Přehledový list připomínek v lokalitě 171 / Waltrovka

171/1**dtto 585/ Waltrovka**

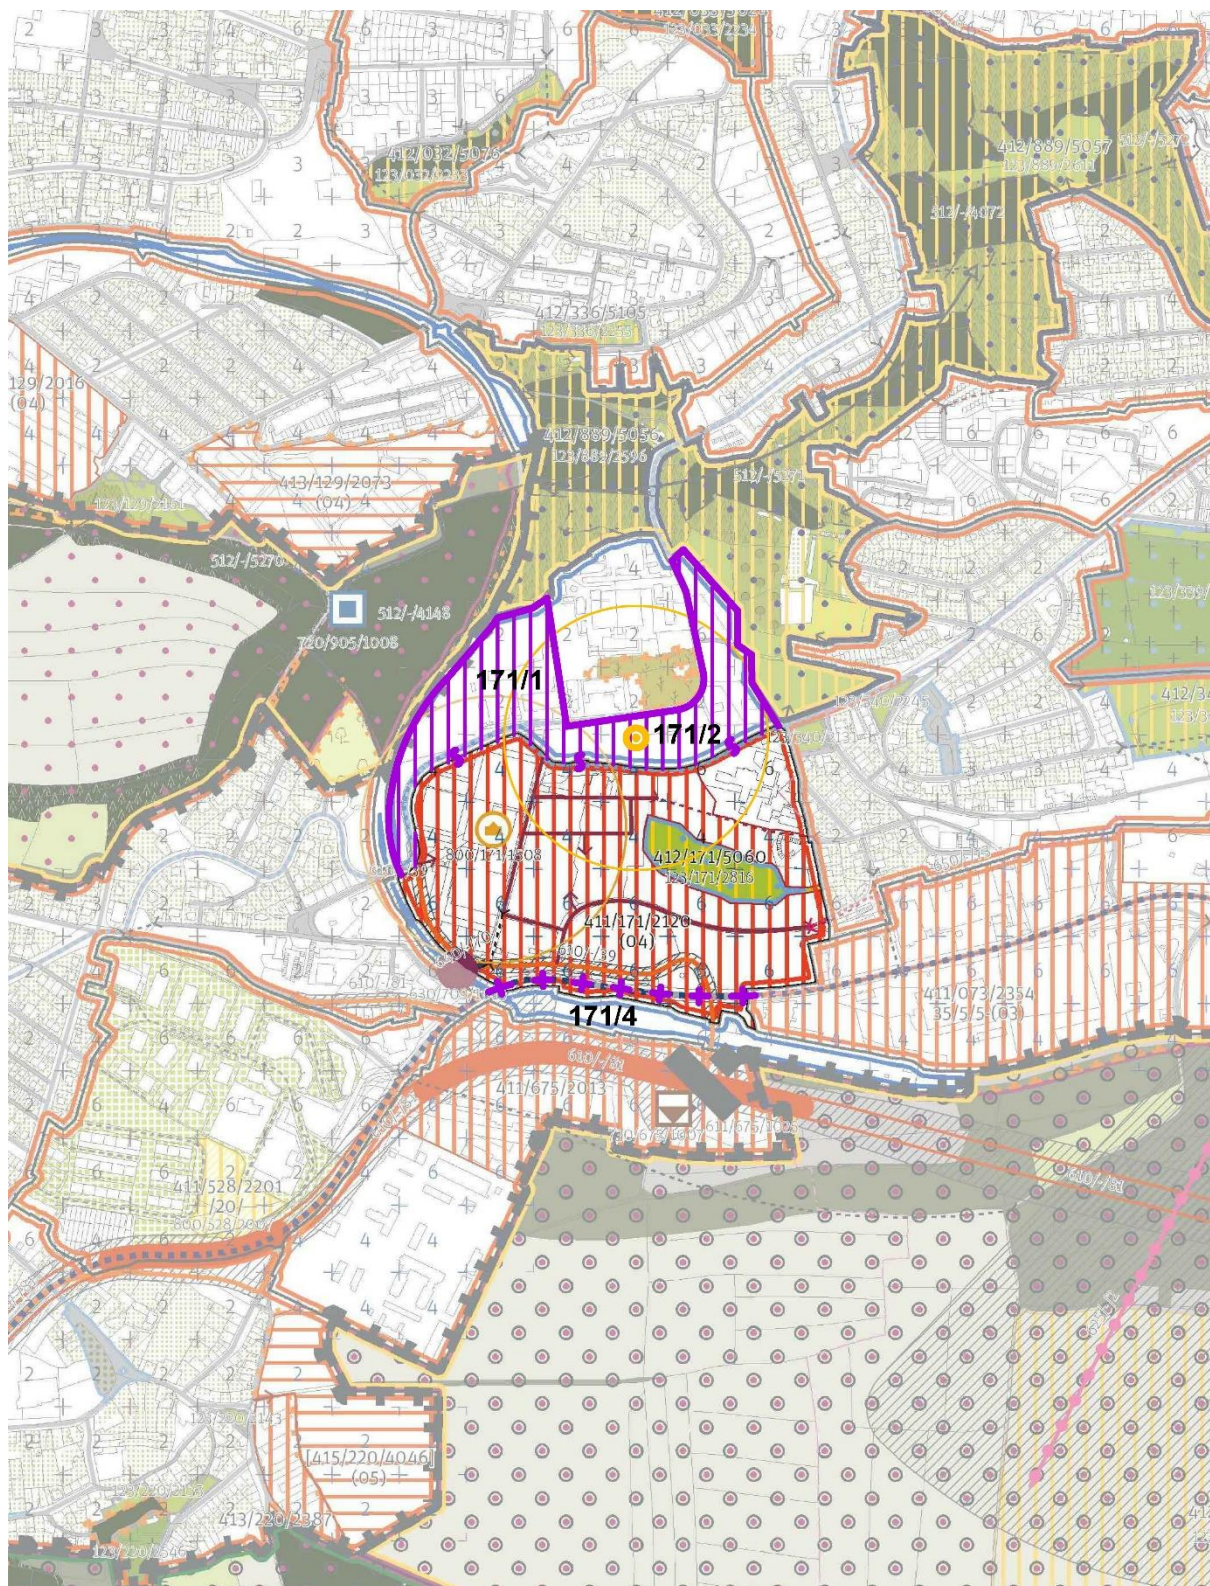
Změna hranice lokality: Vyjmout vymezené území mezi ul. Peroutkova a Jinonická z lokality č. 585/Areály Waltrovka, přiřadit k lokalitě č. 171/Waltrovka, transformační plocha obytná. Tato připomínka je zásadní.

Umístit občanskou vybavenost - ZŠ - bodem do připojené plochy mezi ulicemi Peroutkova a Jinonická. Tato připomínka je zásadní.

Změna stability: Z transformační na stabilizovanou s transformačním územím v ploše OV. Tato připomínka je zásadní.

Doplnit TT Radlická - Jinonická. Tato připomínka je zásadní.

Vypustit z výkresu 02 rastr Výškové regulace, ponechat jako informativní ukazatel ve Schéma 03. Tato připomínka je zásadní.

Zohlednit probíhající změnu a podnět na změnu ÚPn v území: Z3103, P77/2017. Tato připomínka je zásadní.

Odůvodnění: Ve vymezeném území se nenachází produkce, výroba, nachází se v ní stávající obytná funkce a logicky spadá k území Waltrovky. Cílem je zde umístit občanskou vybavenost (ZŠ) pro nově vzniklou obytnou čtvrť Waltrovky.

Odůvodnění: Přesunem plochy z lokality č. 585/Areály Waltrovka do lokality č. 171/Waltrovka vzniká plocha pro realizaci potřebné ZŠ v území. Při návrhu ZŠ respektovat stávající plochy zeleně jako součást areálu.

Odůvodnění: Jedná se o území, kde jsou stavby již realizovány (aniž by byl podklad MPP uveden do souladu se stavem 2018) nebo mají vydaná platná povolení a budou v horizontu projednání a schválení MPP dokončeny.

Odůvodnění: MČ iniciovala změnu ÚPn pro záměr prodloužení TT Radlická - Jinonická, která čeká na schválení zadání a je zakotvena v investičním výhledu DPP. Její realizace umožní obsluhu Radlického údolí a přístup na Dívčí hrady od západu.

Odůvodnění: Výšková regulace pomocí čtverců 100 x 100 m je v území stabilizované lokality s jasnými objemy budov nadbytečná a nepřesná - zavádějící. Výšky hrubého rastru neodpovídají ani současné výškové hladině. PSP dostatečně jasně definují pravidla pro dostavbu proluk či přestavbu stávajících objektů - vychází se z výšky existujících objektů a také z indexu využití lokality.

Odůvodnění: Jedná se o změnu a podnět na změnu ÚPn probíhající a pořizovaný se souhlasem MČ Praha 5.
